OGGETTO: 3° LOTTO – Opere di difesa della costa nel Comune di Pineto (Te)
località litorale Nord della foce del Torrente Calvano –
Completamento opere di difesa della costa del Comune di
Pineto (Te).

Segnalazione carattere di urgenza

Distanza fra la prima barriera ed il limite nord dell'Area Marina Protetta del Cerrano

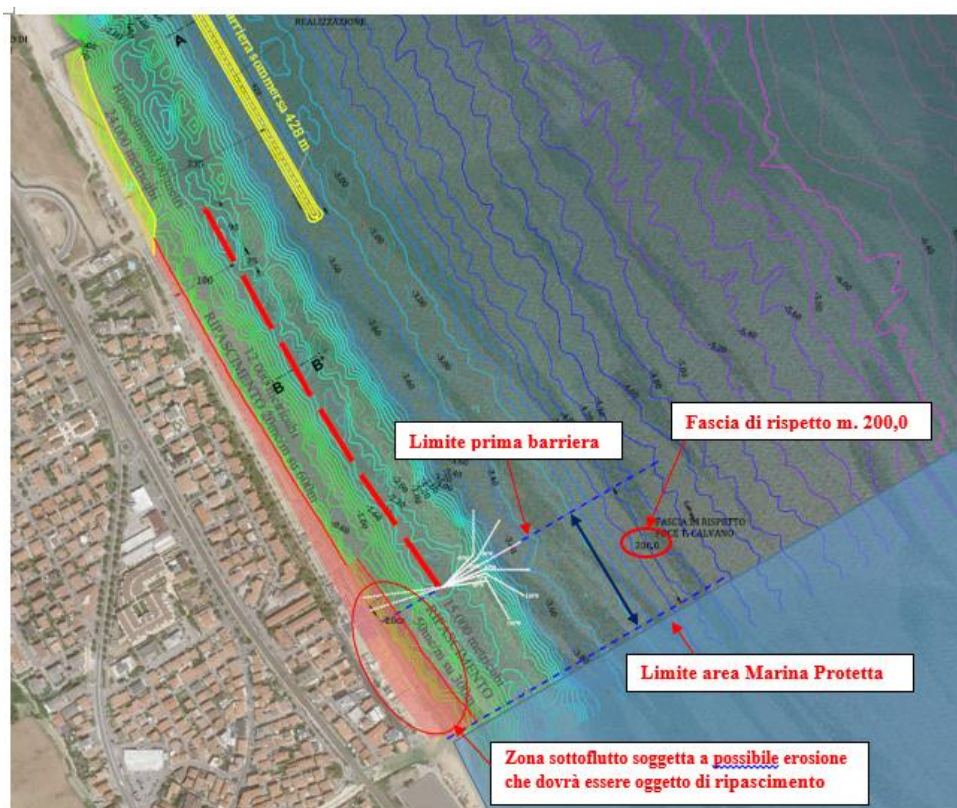
1. indicazioni sull'estensione del tratto di costa che verrà interessato da erosione sottoflutto ed, in particolare, se la stessa interesserà l'area marina protetta Natura 2000 ZSC (IT7120215), "Torre del Cerrano";
2. chiarimenti sullo Studio di V.Inc.A, sulla reale distanza delle zone di intervento dalla ZSC "Area Marina Protetta Torre di Cerrano";

Per quanto attiene la reale distanza delle zone di intervento dalla ZSC "Area Marina Protetta Torre del Cerrano", si illustra di seguito che l'area di intervento ricade al fuori dell'Area Marina Protetta Torre del Cerrano.

prontamente inviate dal Servizio OO.MM. al Comitato VIA della Regione Abruzzo; nella documentazione inviata viene specificato che la soluzione n. 1, con le barriere più vicine alla linea di costa, **è quella che limita al massimo l'effetto dell'erosione sottoflutto** nel lungo periodo, che comunque viene stimato possa interessare la fascia di litorale posta immediatamente a sud dell'ultima barriera per una lunghezza di circa m. 200,00.

Tale fascia **è esterna** (quindi è fuori dal limite esterno) **all'Area Marina Protetta Torre del Cerrano**. In via cautelativa, **l'erosione sottoflutto indotta nella fascia di m. 200,00 a sud dell'ultima barriera, che si ribadisce ricade al di fuori dell'Area Marina Protetta**, viene stimata in un deficit di sedimenti di circa 13.000m³/anno.

Il progetto prevede un ripascimento annuo di circa 15.000m³ nell'area di sottoflutto delle scogliere emerse che supera il valore stimato di circa 13.000m³/anno.
